## 改善箇所説明図

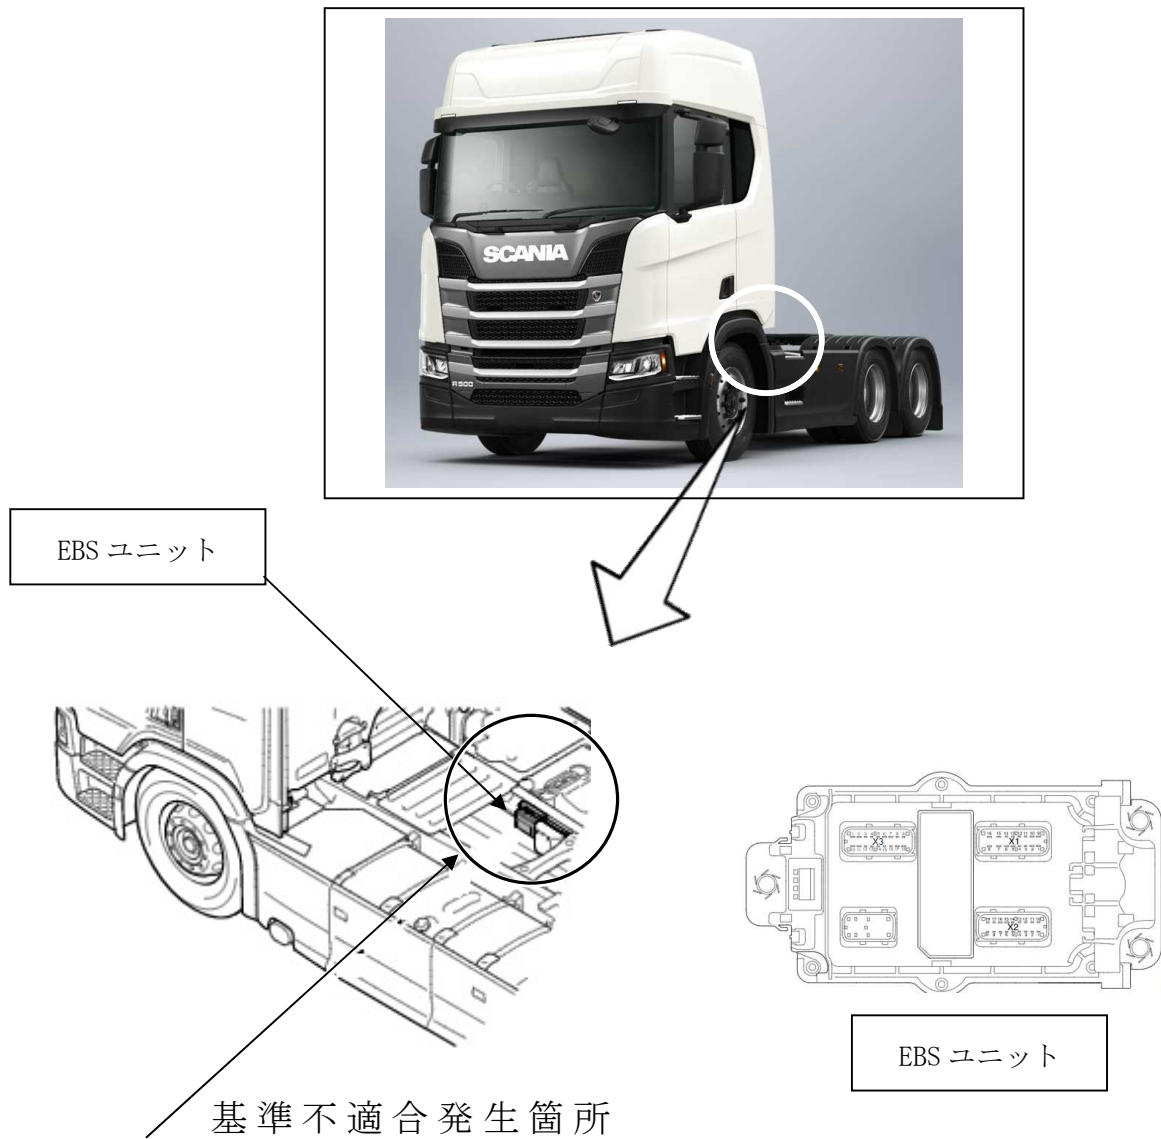
EBS（電子制御ブレーキシステム）コントロールユニットからトレーラ接続用ソケットまでの配線で EBS 通信及び ABS 不具合検知用の配線が取付けられていない車両がある。このため EBS 機能付きのトレーラを連結した場合 EBS 警告灯が点灯し EBS 機能が働かない。また EBS または ABS 機能付きトレーラを連結した場合、トレーラ側の ABS 機能に電氣的な不具合が発生しても検知できず警告灯が点灯しないため、運転者は故障を認知しないまま運転を継続し、最悪の場合、急制動時に車両の挙動が不安定になる恐れがある。

全車両、当該配線の装着有無を確認し、未装着の場合は新品を取付ける。

注 ☐ は、配線が接続されているか確認する部品を示す。

識別：トレーラ接続カプラーに白色ペイントを塗布する。
